IZVJEŠTAJ O PONOVNOJ REVIZIJI NACRTA DRŽAVNE STUDIJE LOKACIJE "DIO SEKTORA 66 – MODULI II, III I  
VI" VELIKA PLAŽA, OPŠTINA ULCINJ

MAJ 2023

Plan: Državna studija lokacije " Dio sektora 66 – Moduli II, III i VI" Velika plaža, Opština Ulcinj - Nacrt

Naručilac: Ministarstvo ekologije, prostornog planiranja i urbanizma

slika: 5 Uspoređivanje plana parcelacije i registicije sa modelom

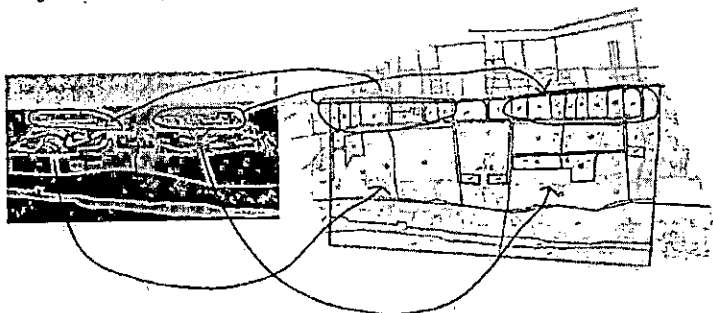
14. 3D model je dat samo za module II i III. Treba ga dopuniti modelom za modul VI. Analizom je uočeno da predstavljeni 3D model ne odgovara predloženoj parcelaciji. Dati obrazloženje ili korigovati na način da plan oblika/ 3D model odgovara planskim parametrima.
